RENESAS TECHNICAL UPDATE

製品分類	MPU & MCU	発行番号	TN-16C-A197A/J	Rev.	第1版
題名	R32C/157グループハードウェアマニュアルの誤記訂正		情報分類	技術情報	
適用製品	R32C/157グループ	対象ロット等	関連資料	R32C/157グループ ハードウェアマニュアル Rev.1.01 (RJJ09B0539-0101)

R32C/157グループハードウェアマニュアル Rev.1.01において誤記がありましたので、以下のとおり訂正いたします。

図15.2 タイマBの構成

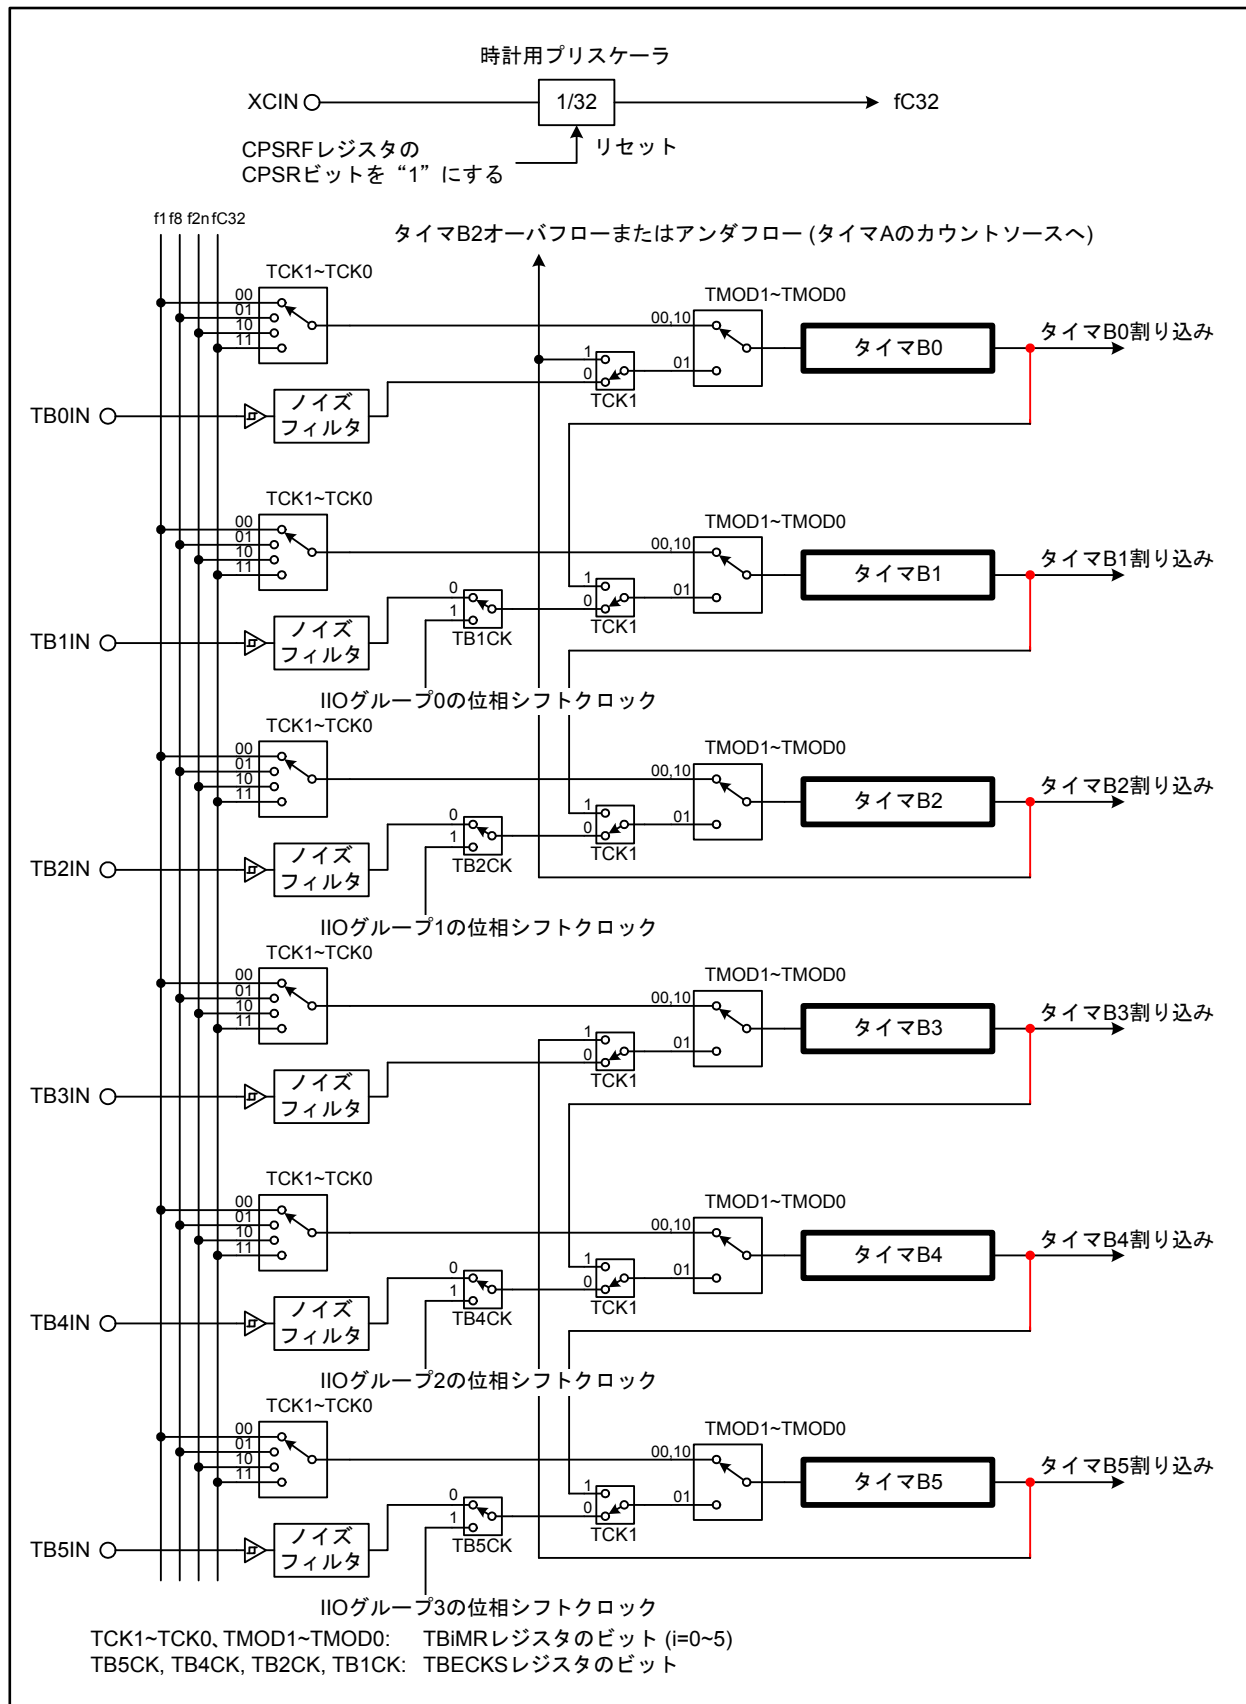
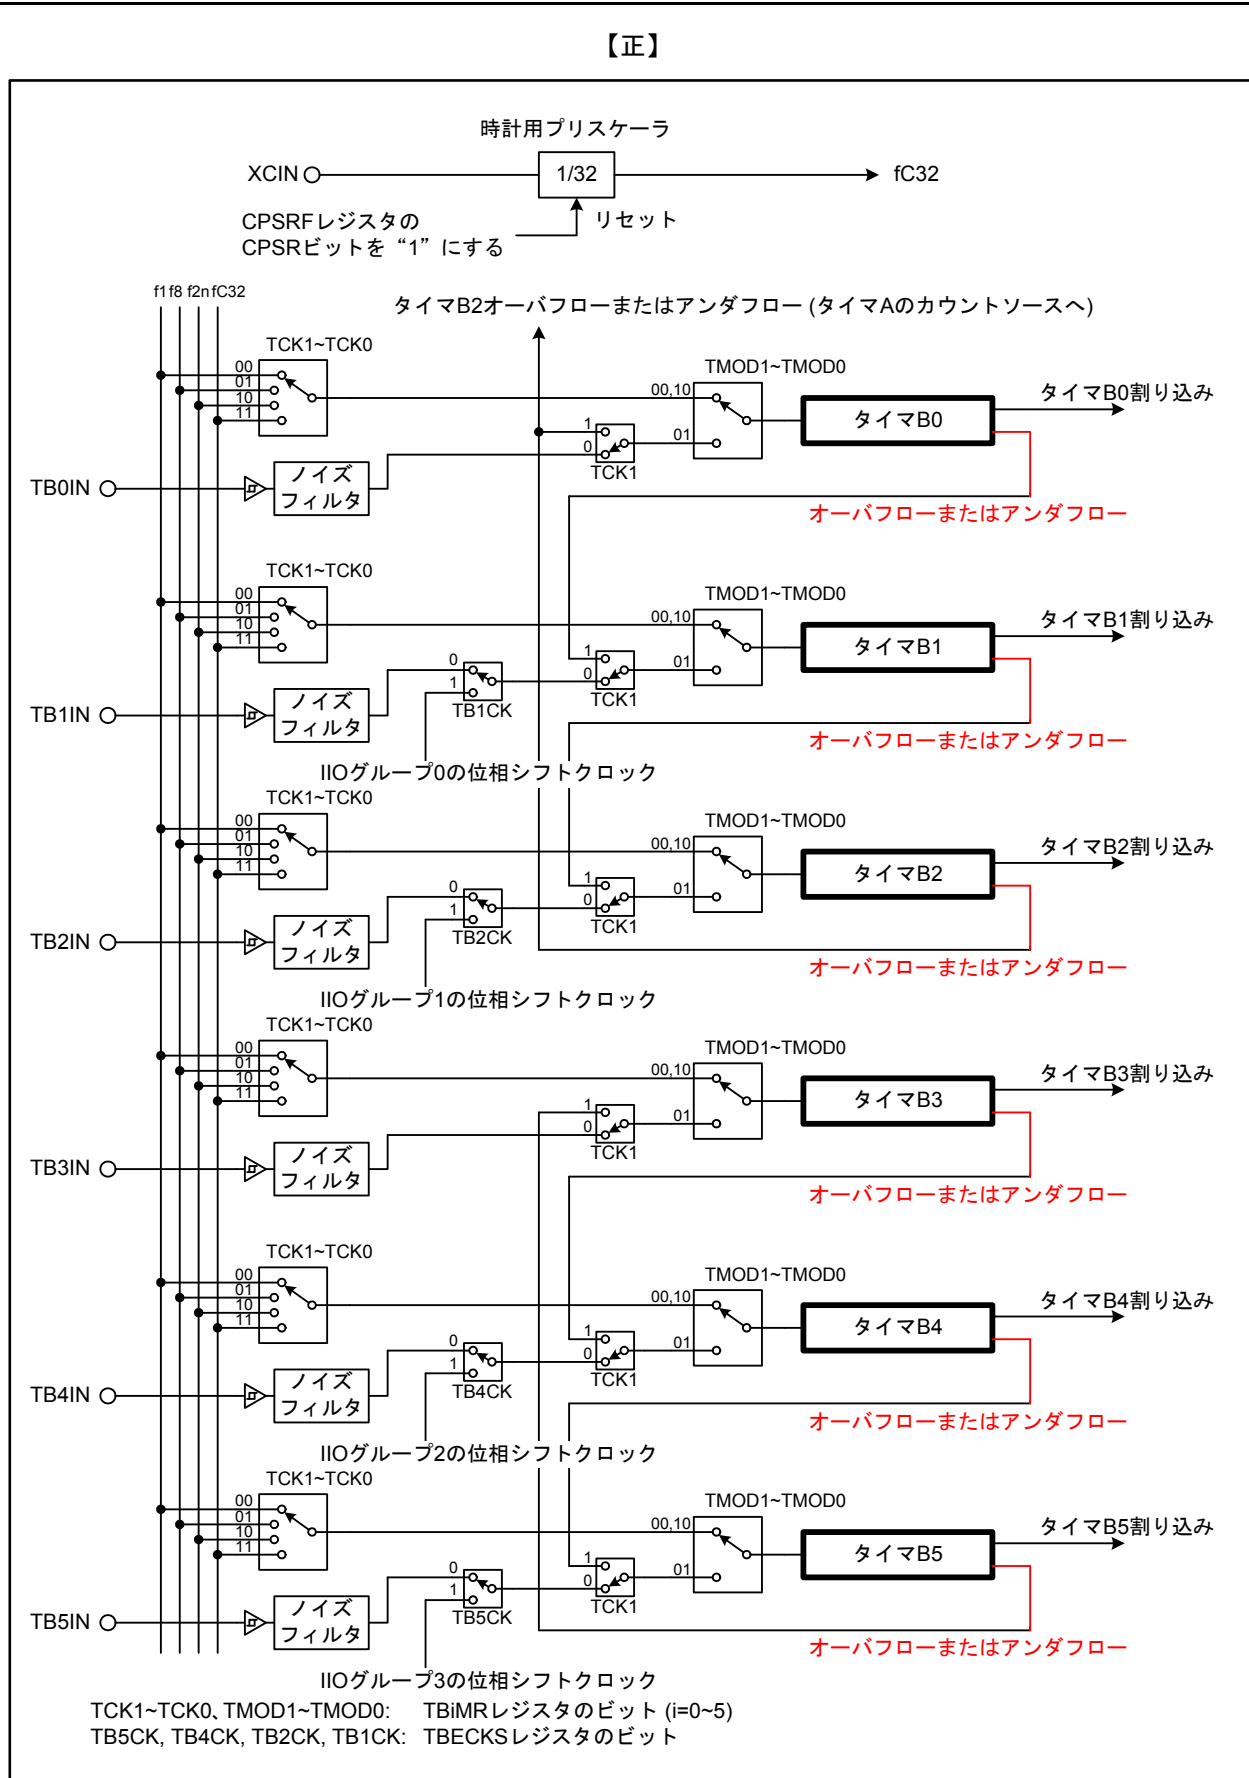
図15.2を以下のとおり訂正いたします。

図24.30 ウェイトモードへ遷移する前の設定例

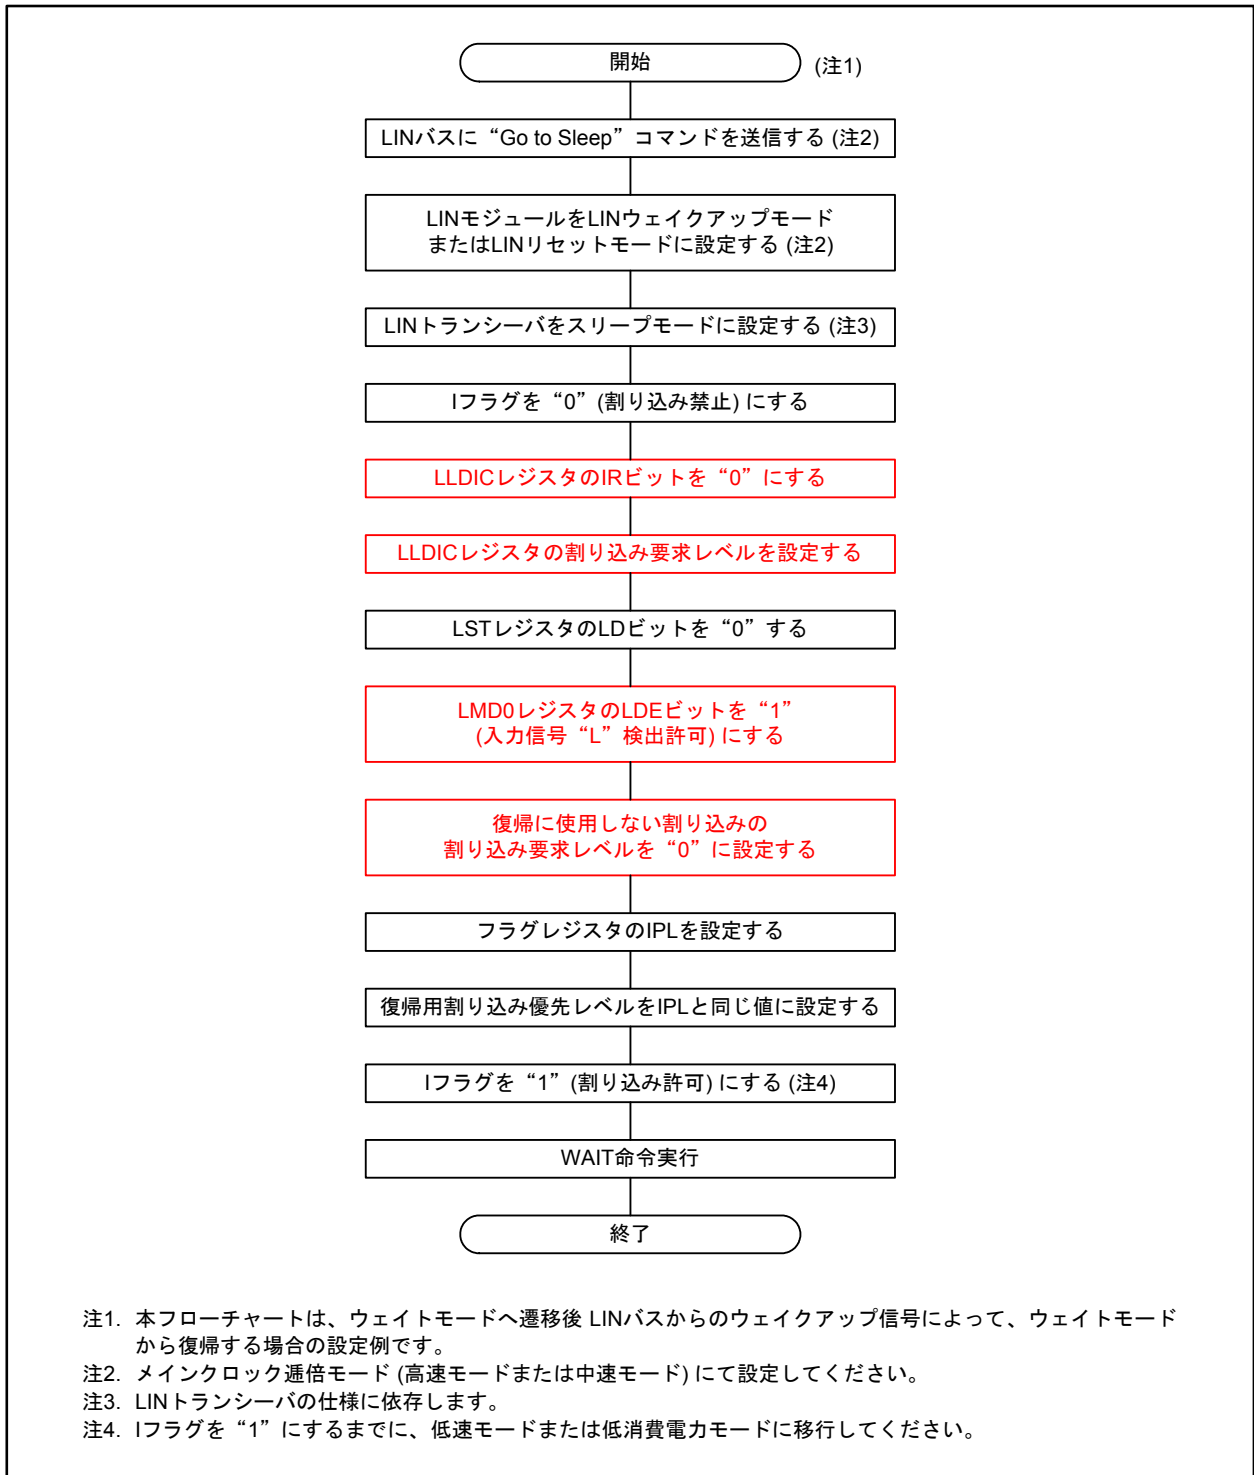
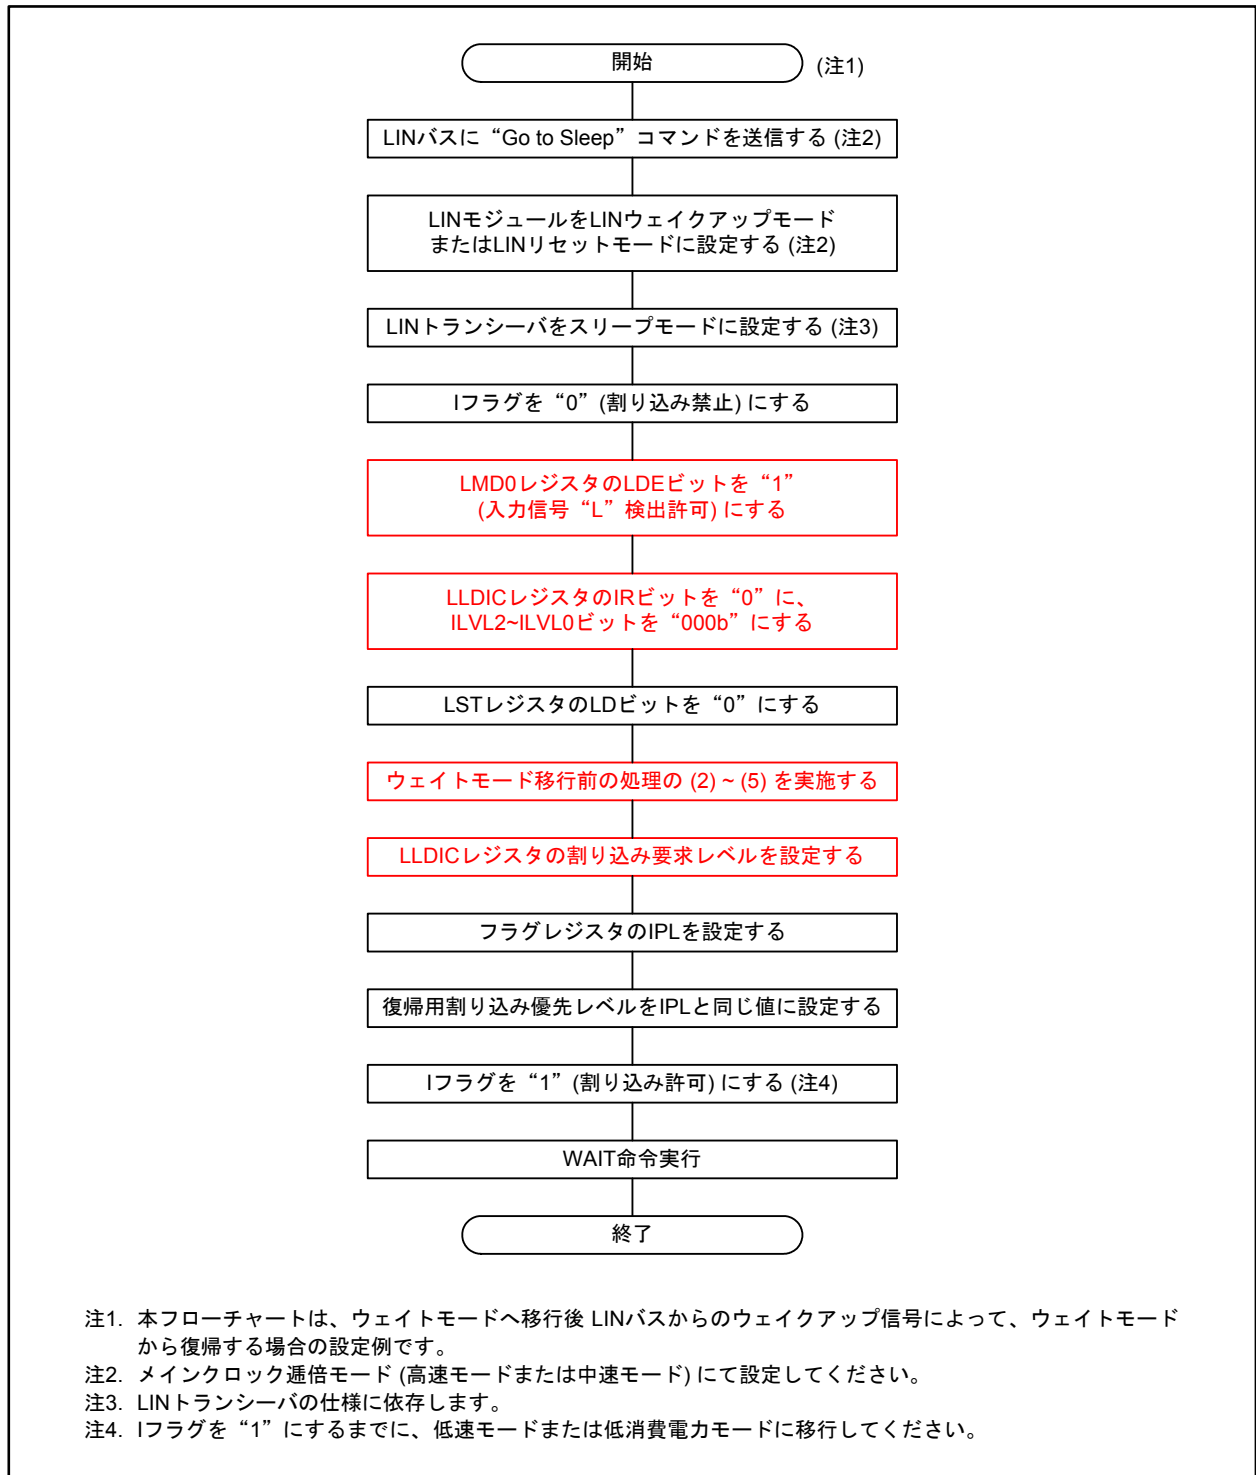
図24.30を以下のとおり訂正いたします。

図 24.32 LINj 割り込みブロック図 (j=0~3)

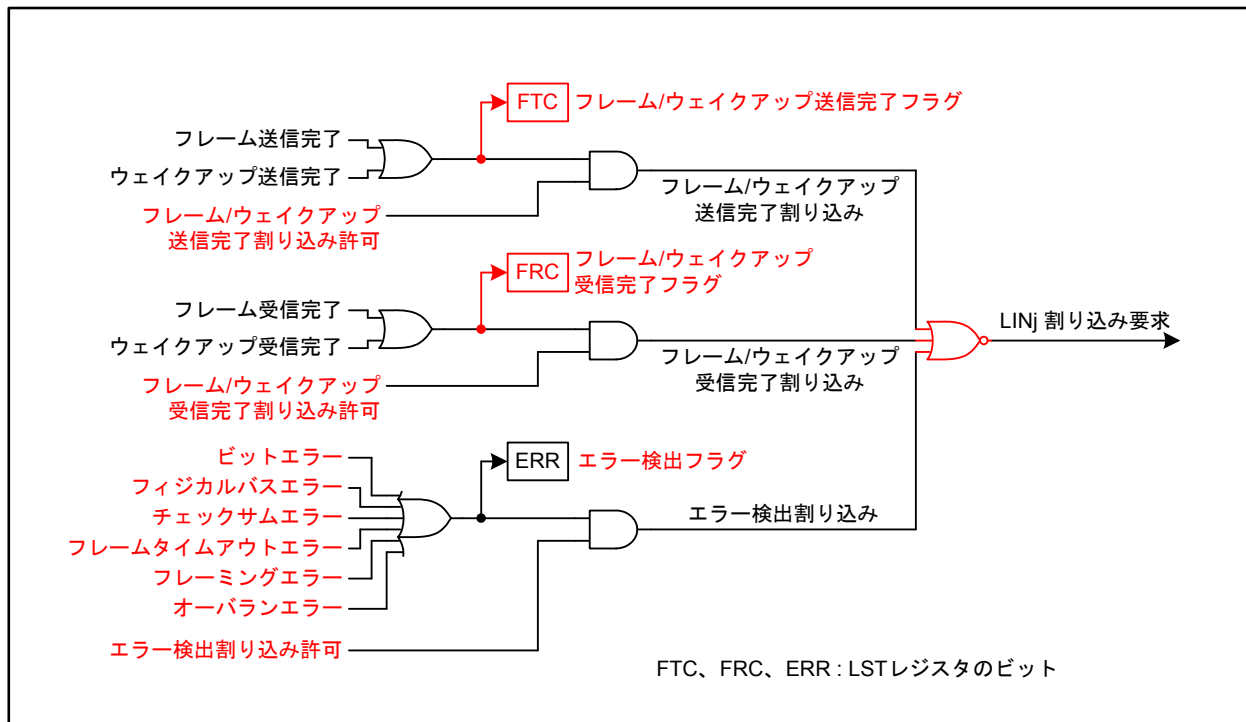
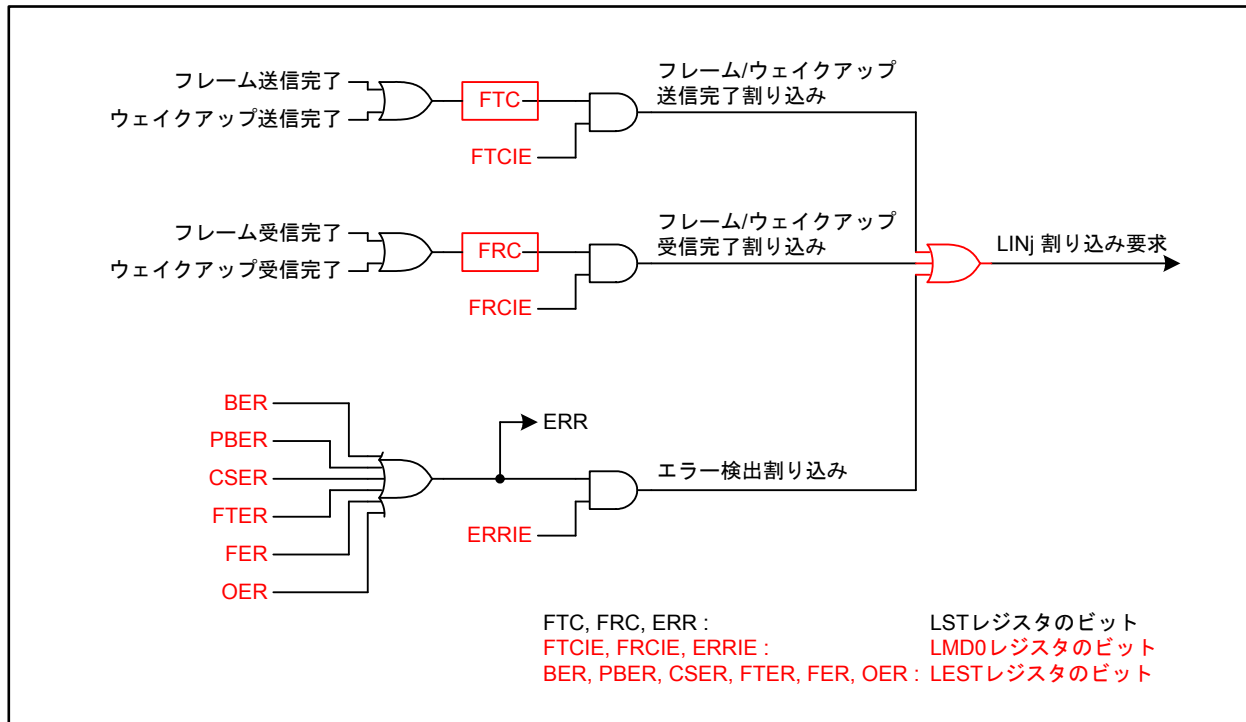
図24.32を以下のとおり訂正いたします。

図24.33 LIN“L”検出割り込みブロック図

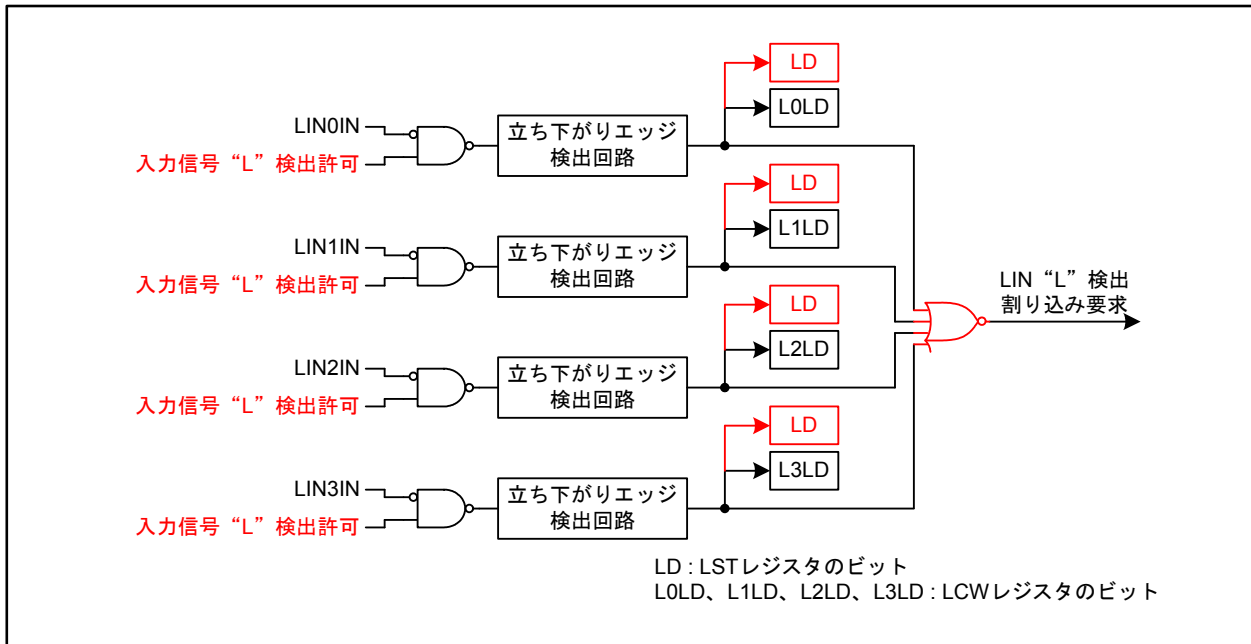
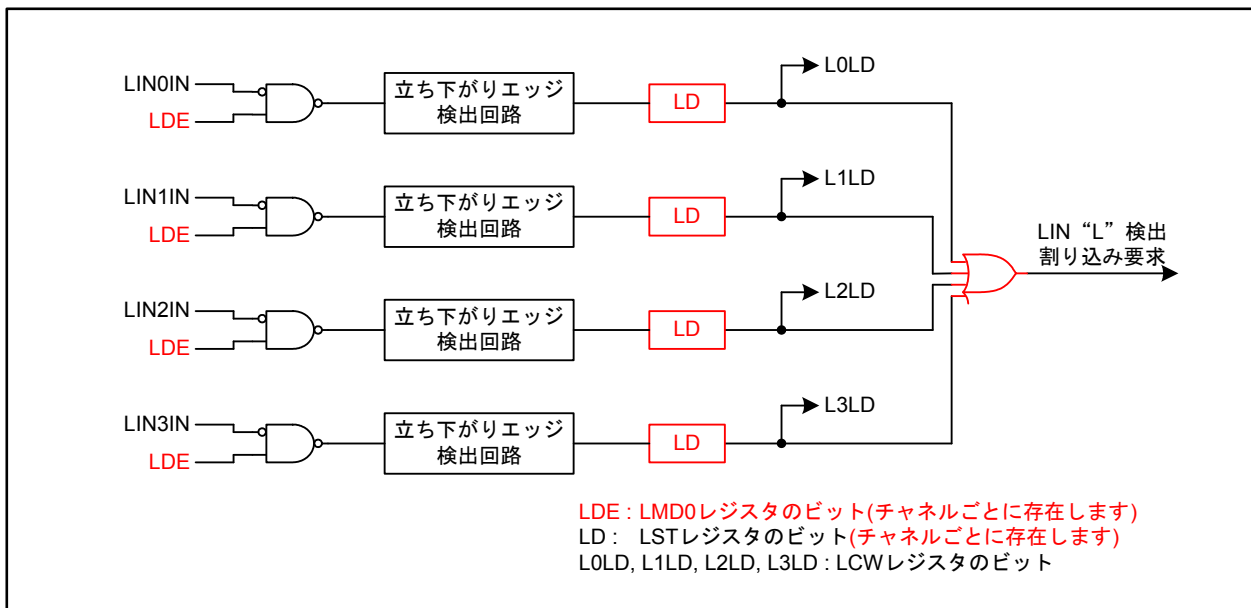
図24.33を以下のとおり訂正いたします。
